改善箇所説明図

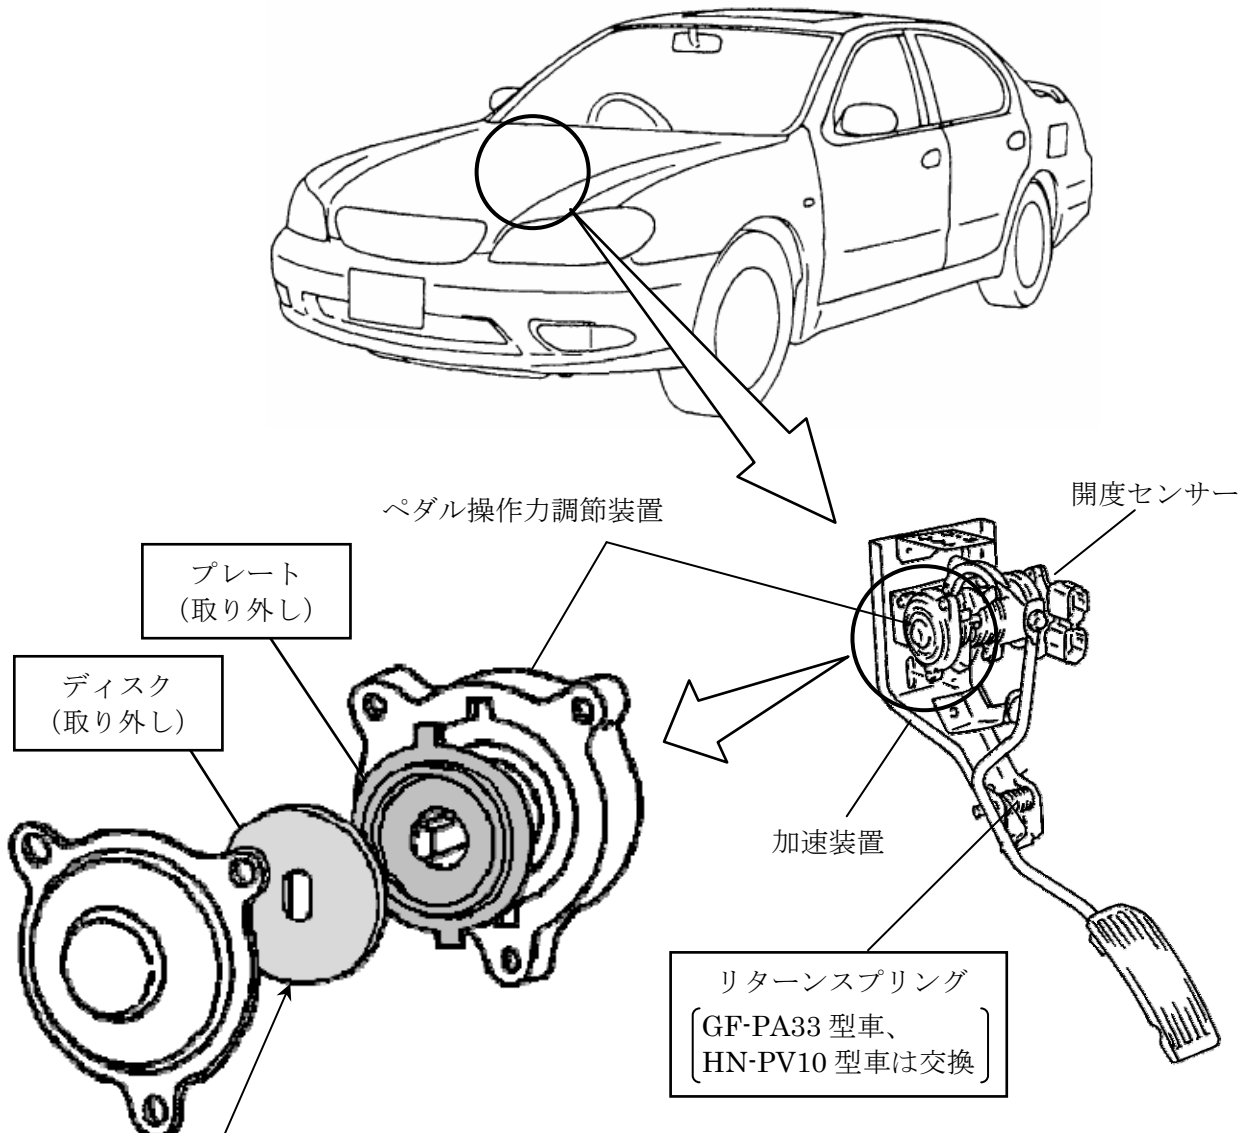
基準不適合発生箇所

加速装置において、アクセルペダル踏み込み時の操作力を調節する装置内のディスクに、成形加工時の加工油が付着したため、使用過程において、プレートとの摩擦力が徐々に増加する場合がある。そのため、そのままの状態で使用を続けると、開度センサーの戻りが遅くなり、最悪の場合、アクセルペダルをはなしても、エンジン回転数がアイドル回転まで下がらないおそれがある。なお、リコール対象車両には、ブレーキ優先制御システムが装備されており、ブレーキ操作を行うことにより、スロットルが自動的に低開度に抑制されるため、車両を停止させることができる。

改善の内容

全車両、当該ディスクとプレートを取り外すとともに、一部車種については、リターンズプリングを対策品に交換する。

識別：銀色のシールをモデルナンバープレートの右横に貼り付ける。
